国立研究開発法人日本原子力研究開発機構
大洗研究所（北地区）
原子炉設置変更許可申請書

[H T T R（高温工学試験研究炉）原子炉施設の変更]

四 変更の理由

試験研究の用に供する原子炉等の位置、構造及び設備の基準に関する規則の解釈において準用する実用発電用原子炉及びその附属施設の位置、構造及び設備の基準に関する規則の解釈の改正等に伴い、HTTR 原子炉施設における基準地震動に、震源を特定せず策定する地震動として標準応答スペクトルを考慮した地震動を追加し、関連する記載事項の一部を変更する。

第 5.1 図 基準地震動 S_s の応答スペクトル
(NS 成分)

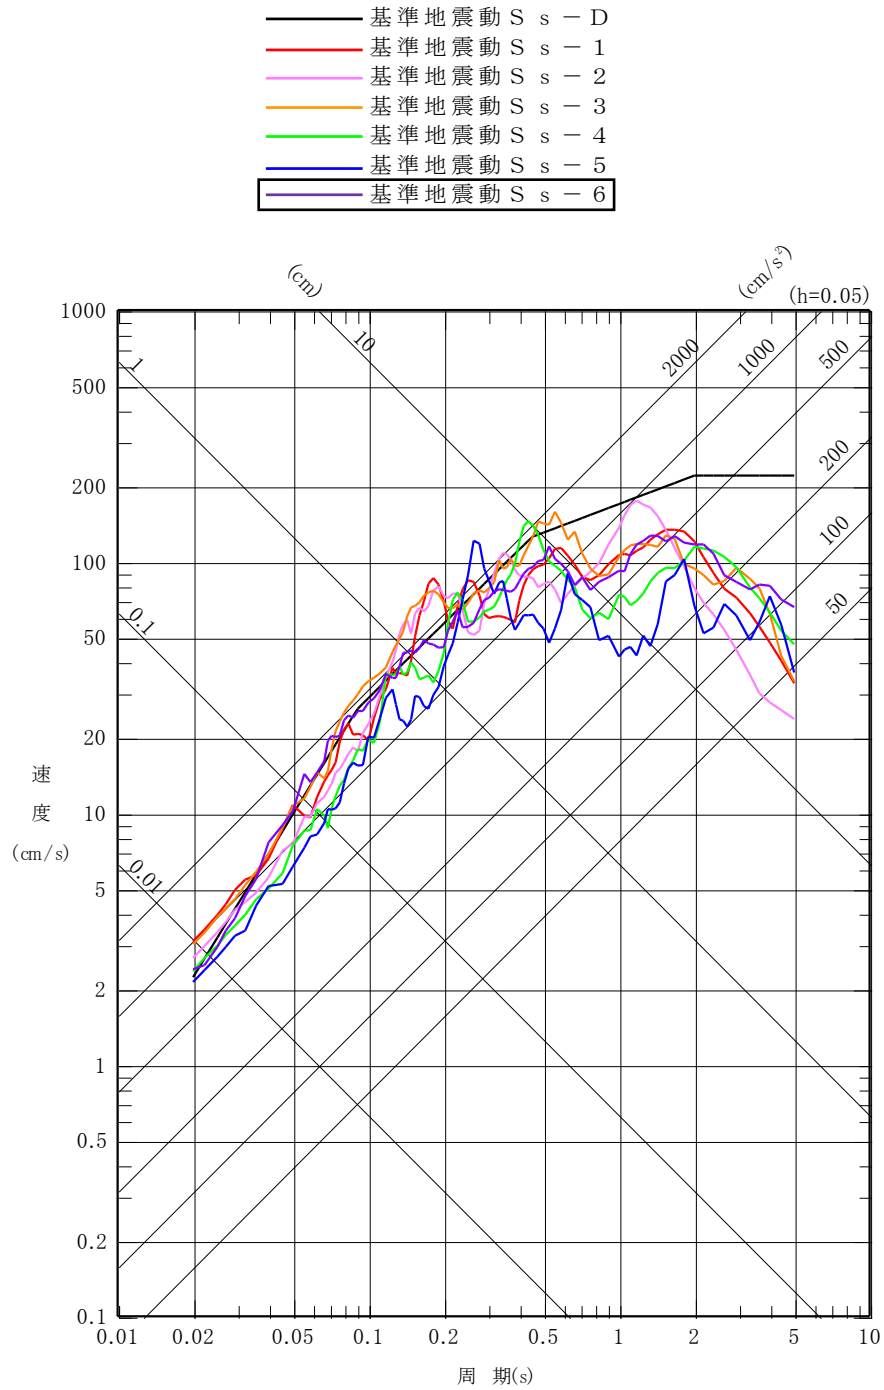
について、以下のとおり「(1)耐震構造」の記述を変更するとともに、第5.1図、第5.2図、第5.3図及び第5.10図を変更又は追加する。なお、下線部は変更箇所を示す。

基準地震動は、敷地ごとに震源を特定して策定する地震動及び震源を特定せず策定する地震動について、敷地における解放基盤表面における水平成分及び鉛直成分の地震動としてそれぞれ策定する。策定した基準地震動の応答スペクトルを第5.1図から第5.3図に、時刻歴波形を第5.4図から第5.10図に示す。解放基盤表面は、S波速度が0.7 km/s以上であるG.L. - 172.5 mとする。

第 5.6.29 図 標準応答スペクトル

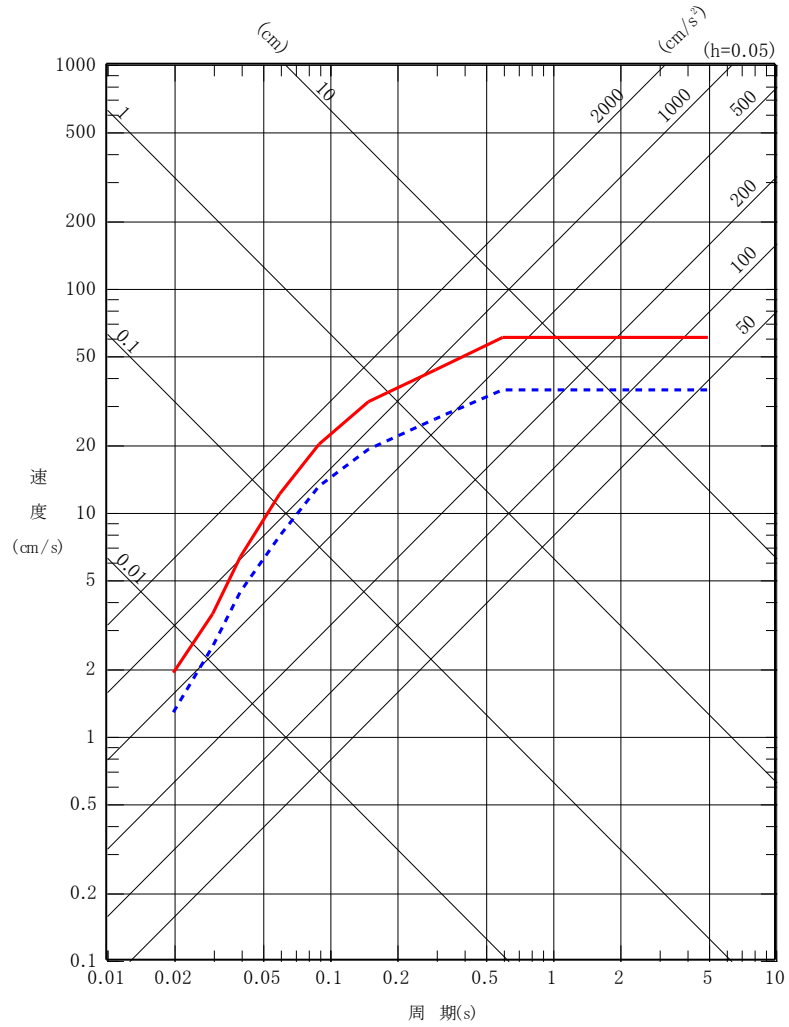
震源近傍における観測記録を基に得られた「2004年北海道留萌支庁
南部の地震において、防災科学技術研究所が運用する全国強震観測網
の港町観測点における観測記録」及び「試験研究の用に供する原子炉
等の位置、構造及び設備の基準に関する規則の解釈における標準応答
スペクトル」を対象とする。標準応答スペクトルを第5.6.29図、その
コントロールポイントを第5.6.19表に示す。

第5.6.29図(1)～第5.6.37図(5)の図番号を繰り下げ、第5.6.32図(1)～第5.6.40図(5)に変更し、新たに第5.6.29図、第5.6.30図、第5.6.31図及び第5.6.40(6)図を追加する。また、図番号変更後の第5.6.32図(1)、第5.6.32図(2)、第5.6.36図(1)及び第5.6.36図(2)に標準応答スペクトルを考慮した地震動の記載を、第5.6.37図(1)～第5.6.37図(3)に基準地震動 S_s-6 の記載を追加し、第5.6.38図については図名称を変更する。

第 5. 6. 30 図 地震基盤相当面における標準応答スペクトルに適合する
模擬地震波の時刻歴波形

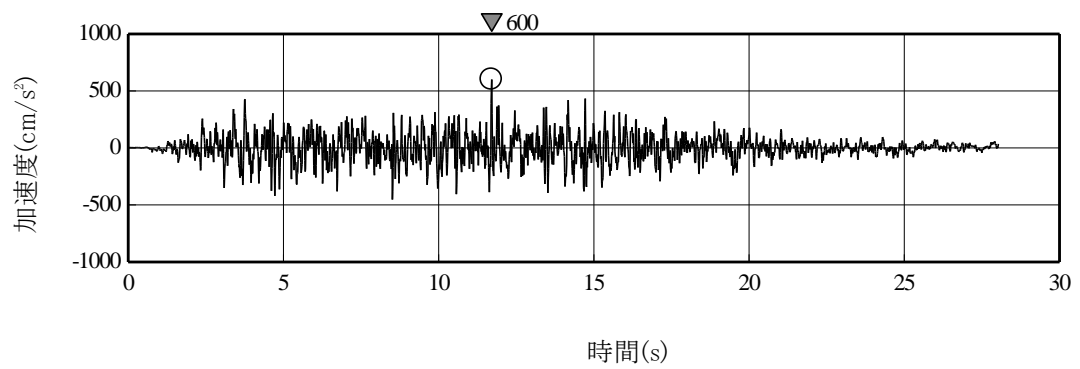
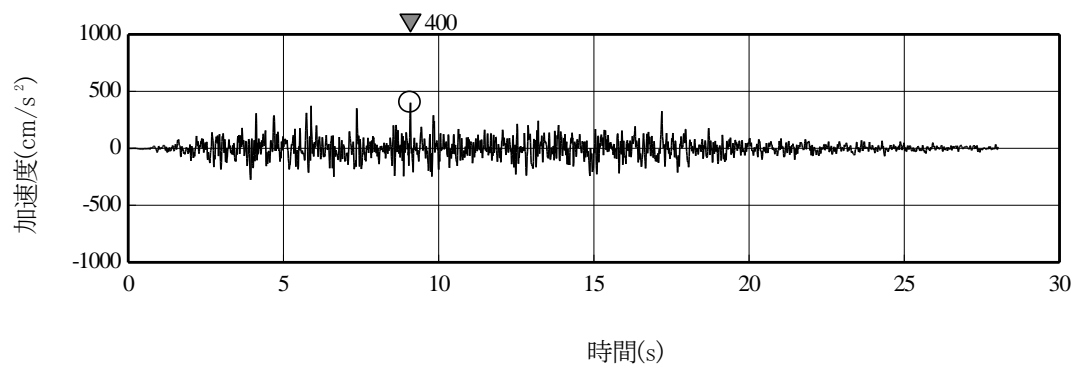
標準応答スペクトルに適合する模擬地震波は、乱数の位相を持つ正弦波の重ね合わせによって作成するものとし、振幅包絡線の経時的変化については、Noda et al. (2002)⁽¹⁴⁾の方法に基づき、第 5.6.22 表に示す形状とする。標準応答スペクトルに適合する模擬地震波の作成結果を第 5.6.23 表、時刻歴波形を第 5.6.30 図、標準応答スペクトルに対する模擬地震波の応答スペクトル比を第 5.6.31 図に示す。作成した模擬地震波を用いて一次元波動論による地盤応答解析を行い、解放基盤表面における応答スペクトルを算定する。

第 5.6.32 図(1) 震源を特定せず策定する地震動の応答スペクトル (水平成分)

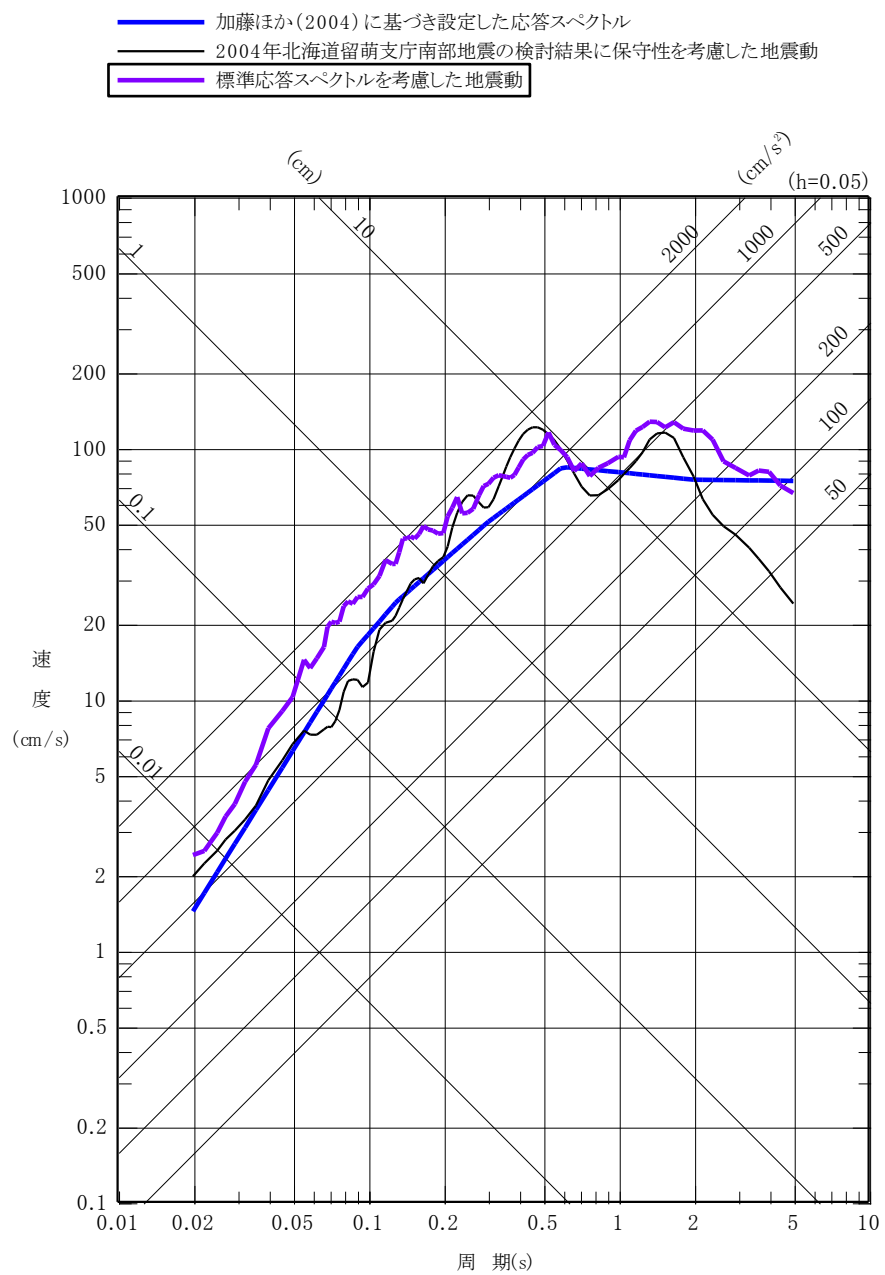
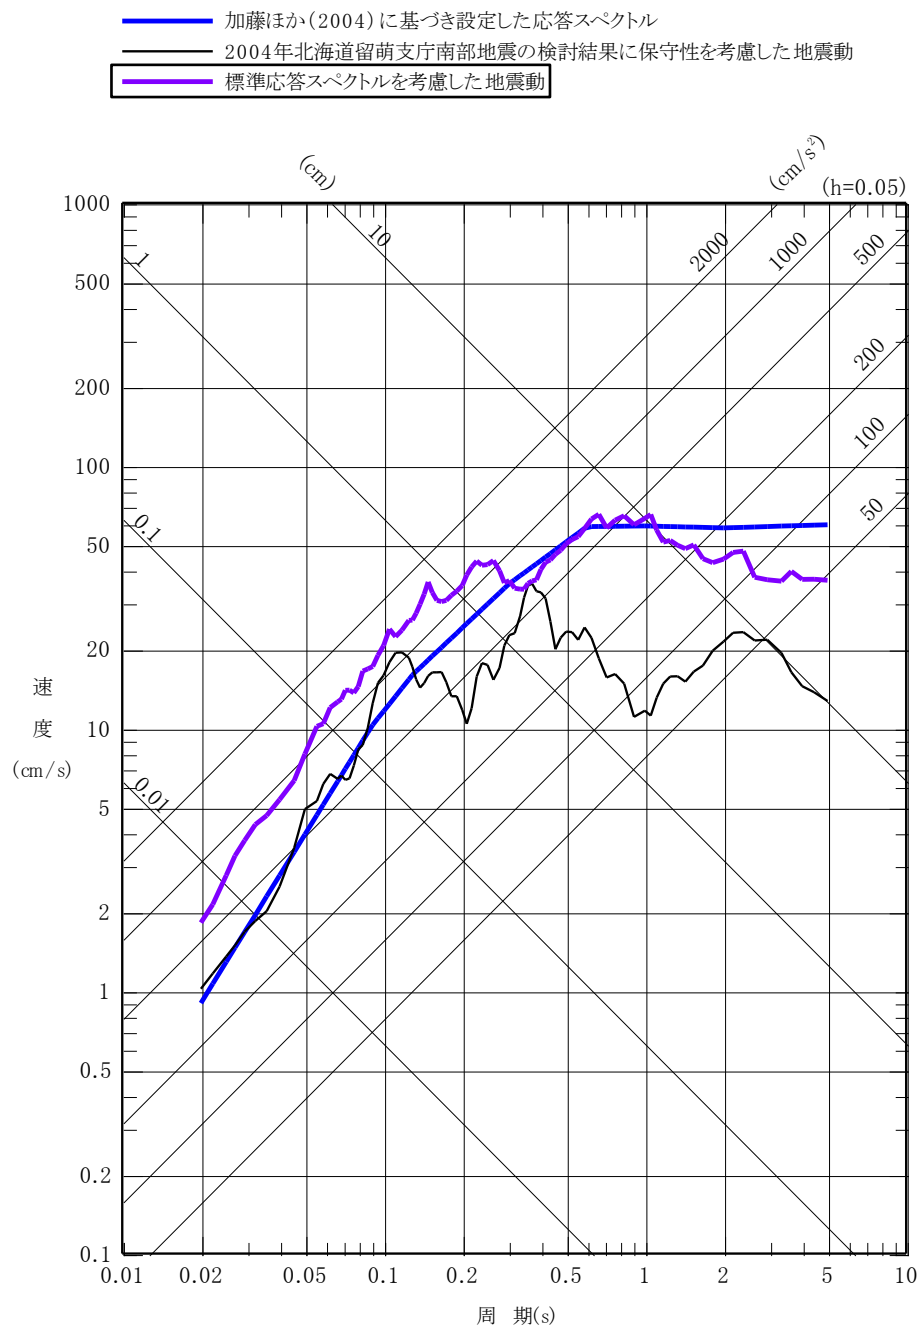
以上を踏まえた、「震源を特定せず策定する地震動」の応答スペクトルを第 5.6.32 図(1)及び第 5.6.32 図(2)に示す。

第 5. 6. 36 図(1) 基準地震動 S_s-D と震源を特定せず策定する地震動の比較 (水平成分)

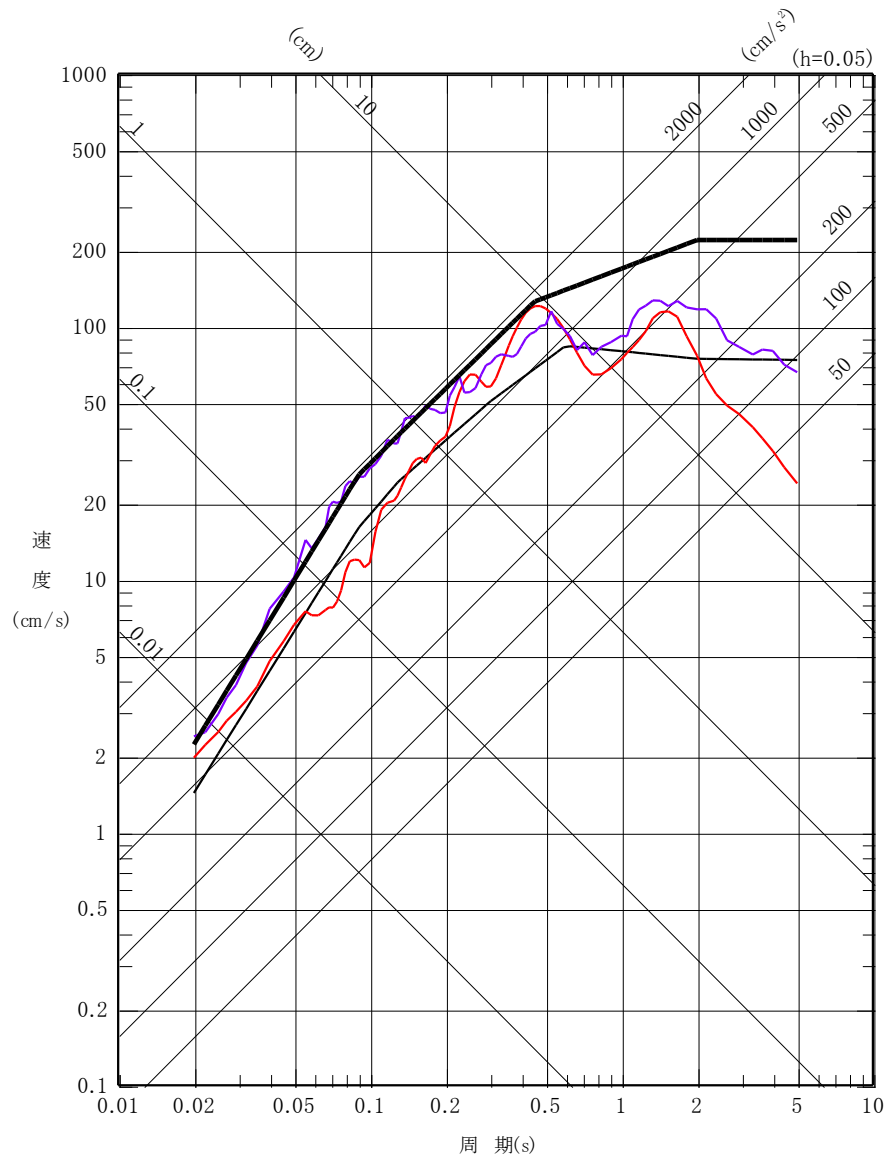
震源を特定せず策定する地震動の評価結果と基準地震動Ss-Dの設計用応答スペクトルを比較したものを第5.6.36図(1)及び第5.6.36図(2)に示す。第5.6.36図(1)及び第5.6.36図(2)より、震源を特定せず策定する地震動の評価結果と前節で示した基準地震動Ss-Dの設計用応答スペクトルを比較し、包絡関係を考慮して基準地震動Ss-6として選定する。

第 5. 6. 37 図(1) 基準地震動 S_s の応答スペクトル
(NS 成分)

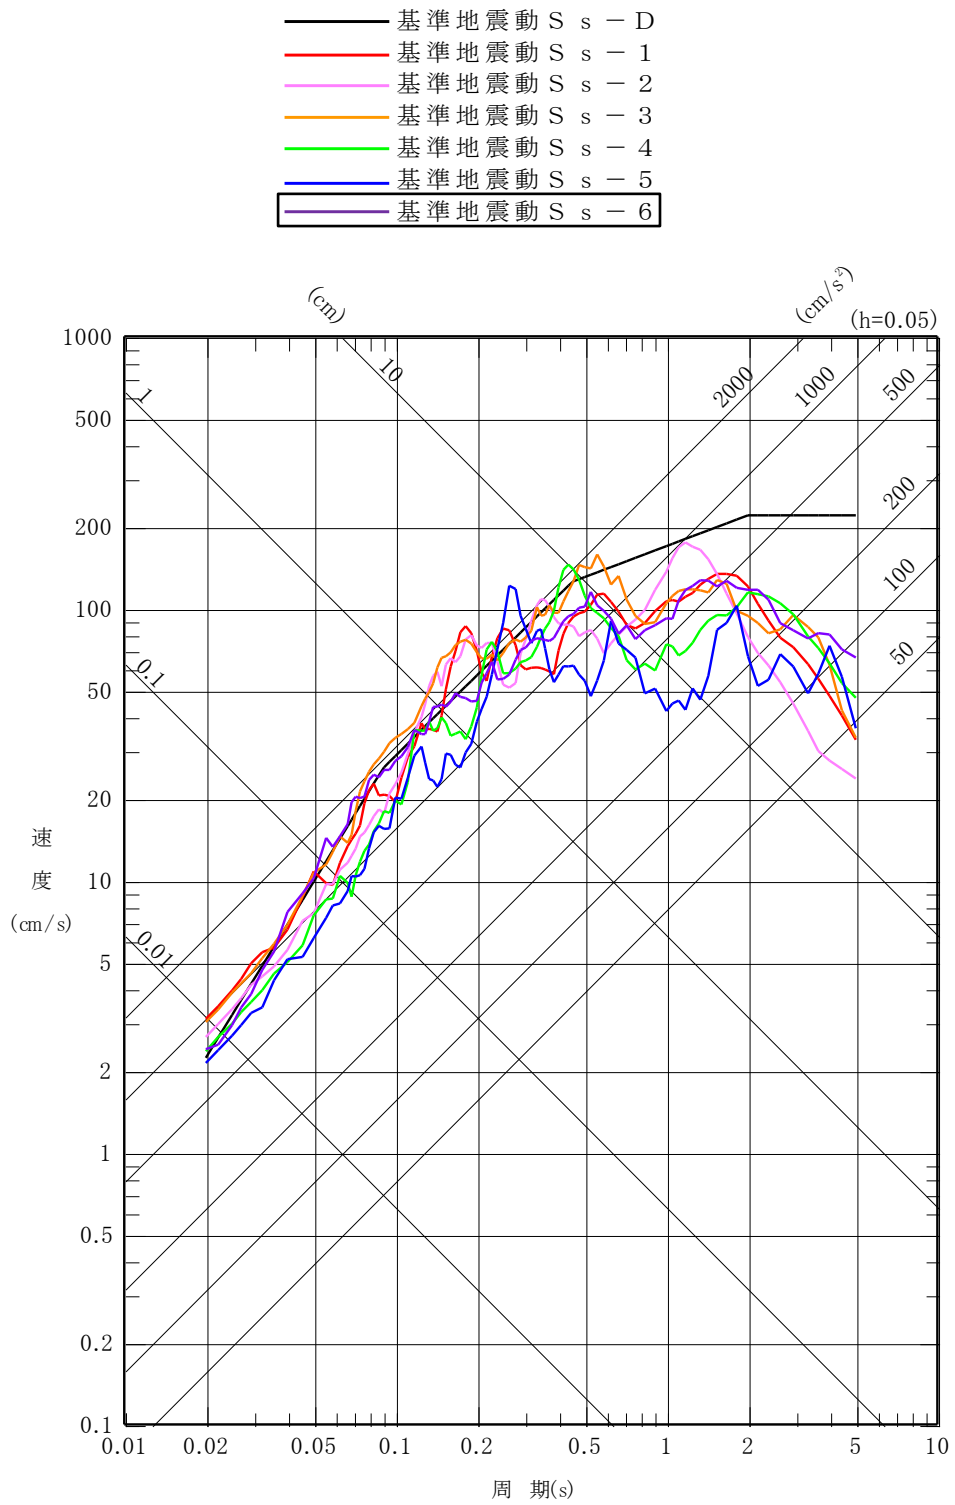
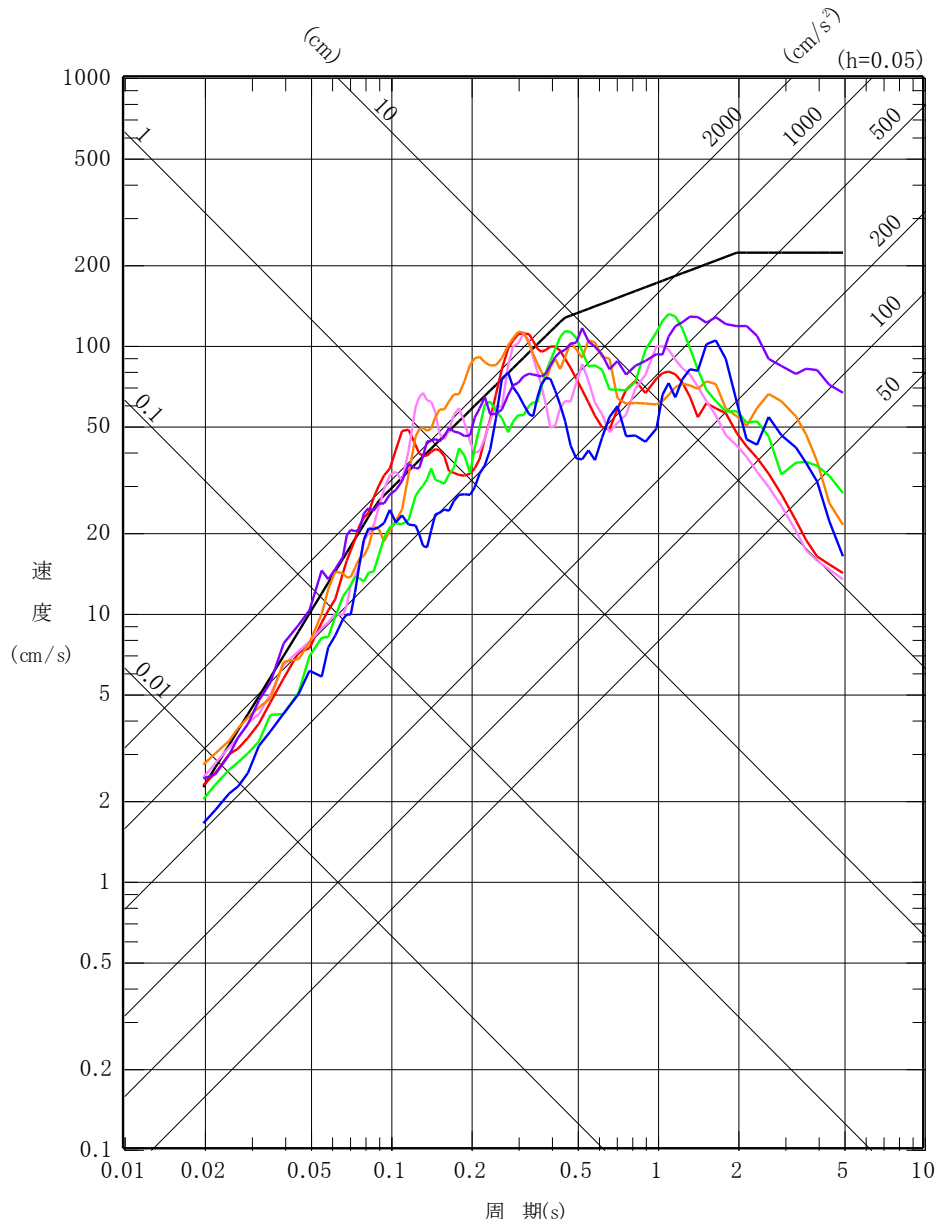
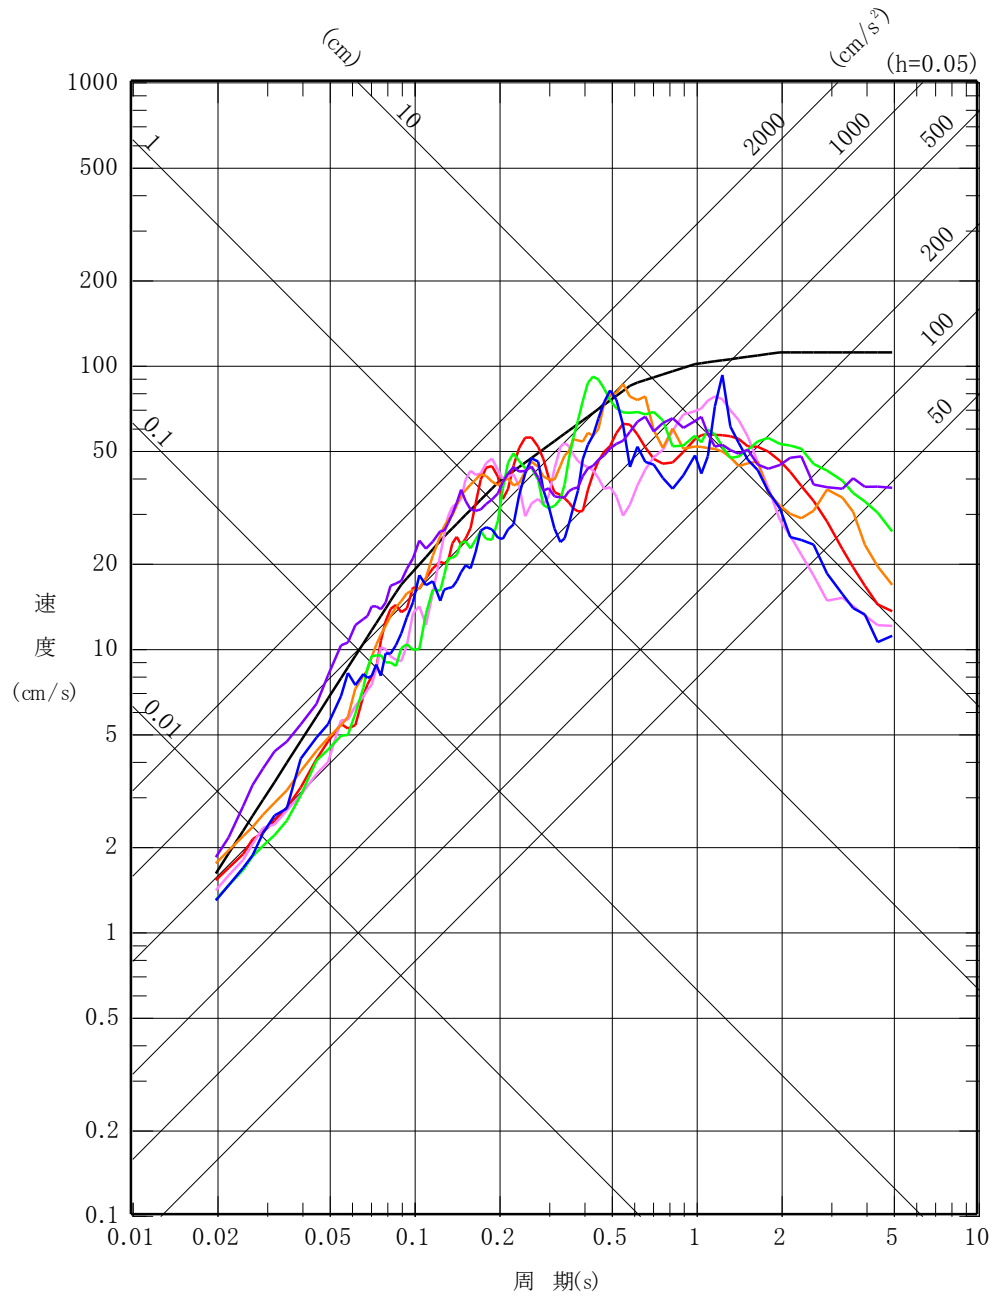
「5.6.3.1 敷地ごとに震源を特定して策定する地震動に基づく基準地震動Ss」及び「5.6.3.2 震源を特定せず策定する地震動に基づく基準地震動Ss」を踏まえて策定した基準地震動Ssの応答スペクトルを第5.6.37図(1)から第5.6.37図(3)に示す。

第 5.6.40 図(6) 基準地震動 Ss-6 の時刻歴波形

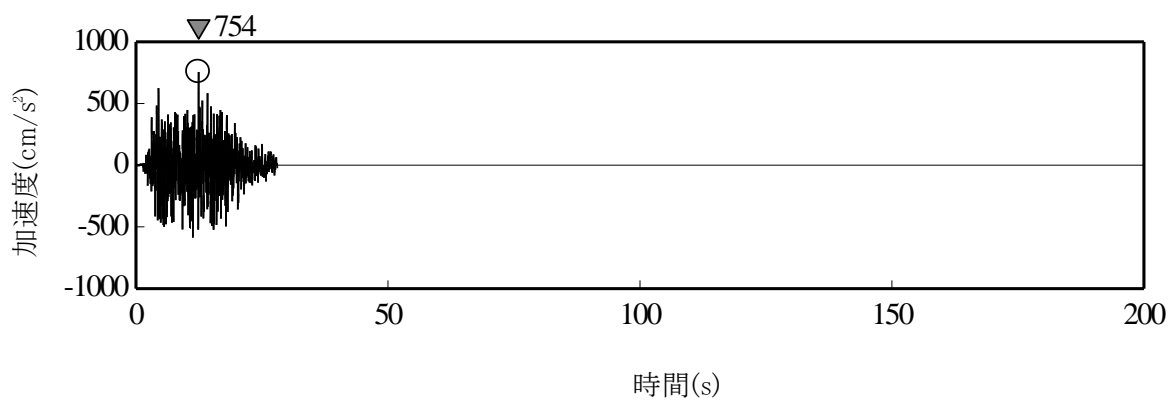
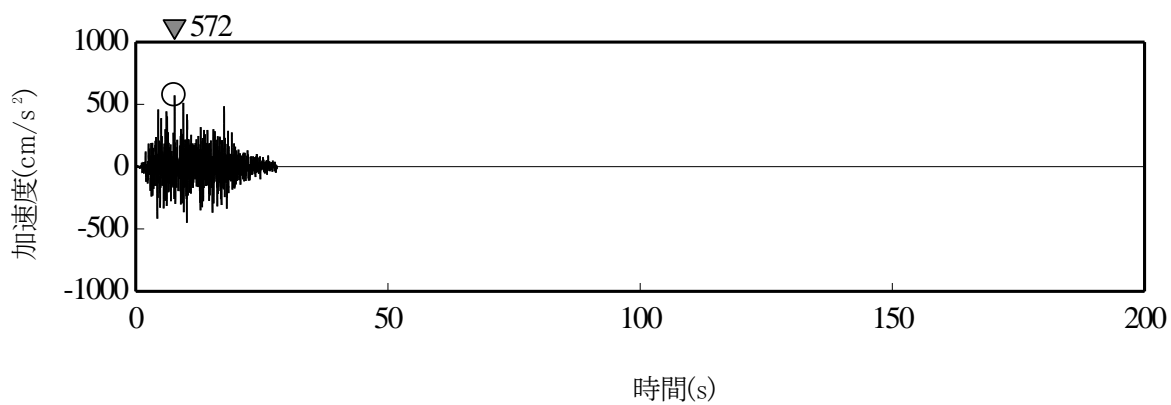
以上より、策定した基準地震動Ss-Dの時刻歴波形を第5.6.39図に、断層モデルを用いた手法による基準地震動Ss-1～基準地震動Ss-5の時刻歴波形を第5.6.40図(1)から第5.6.40図(5)に、震源を特定せず策定する地震動による基準地震動Ss-6の時刻歴波形を第5.6.40図(6)に示す。また、基準地震動Ssの最大加速度値を第5.6.27表に示す。
